# STEP Casimiro

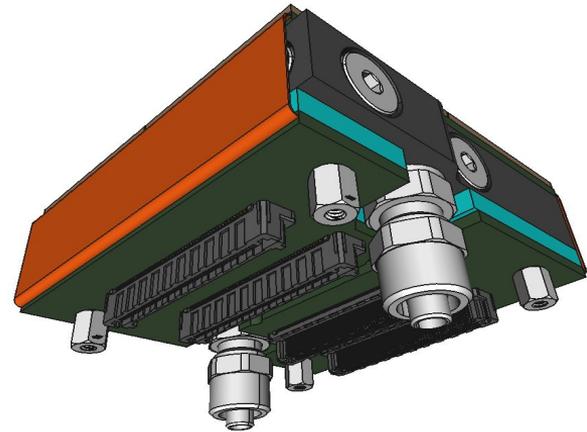
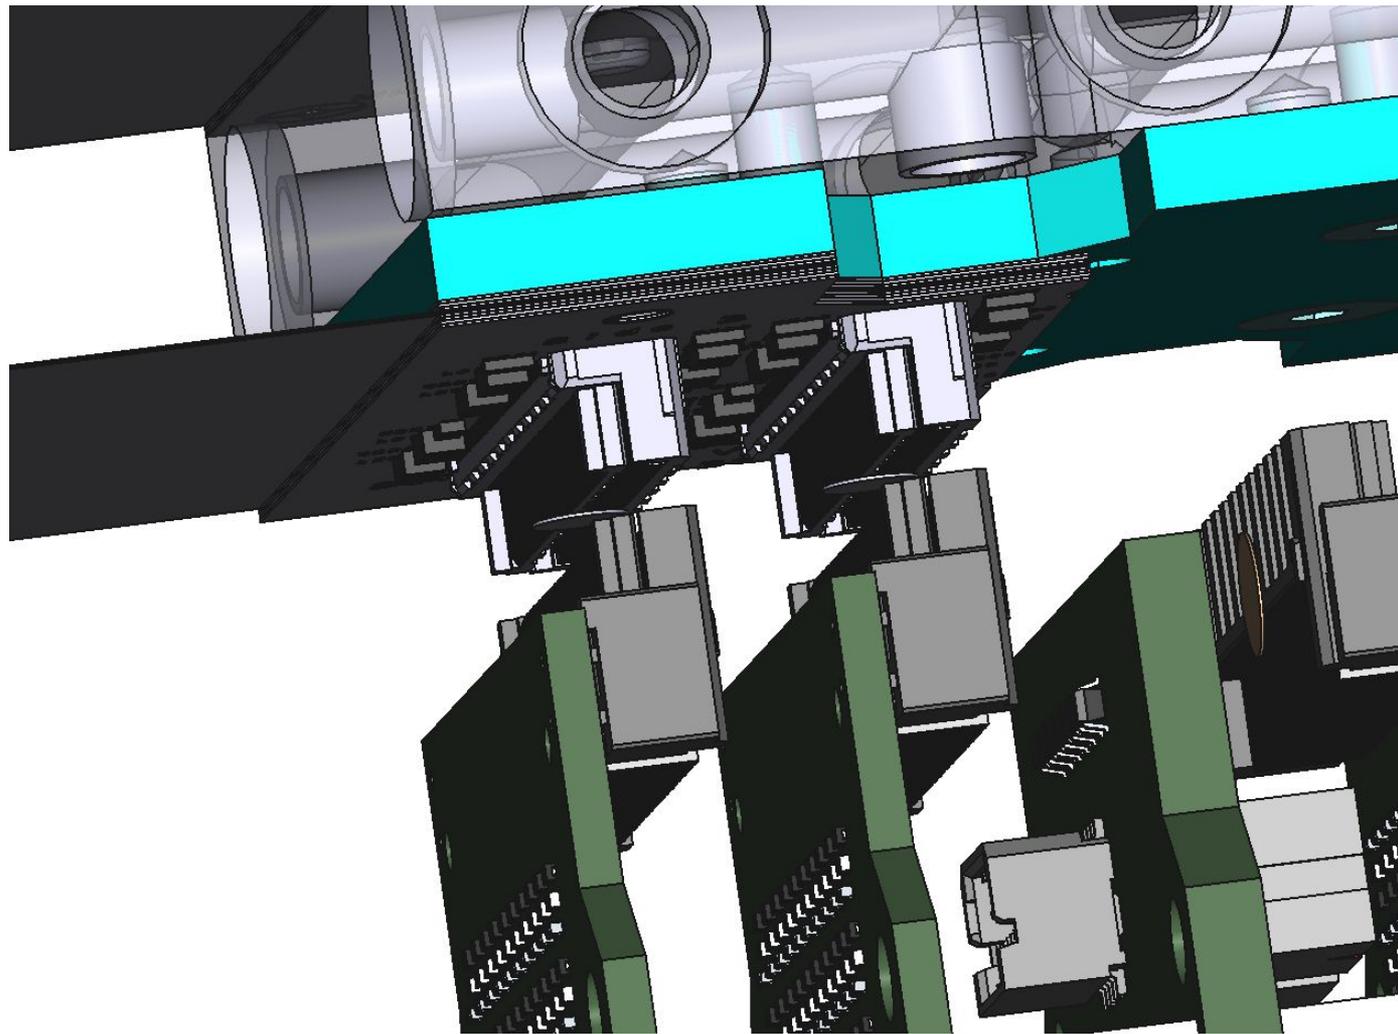
i connettori sono ruotati di 180 rispetto al disegno

e quindi le schede di elettronica FEB non si riescono a connettere correttamente
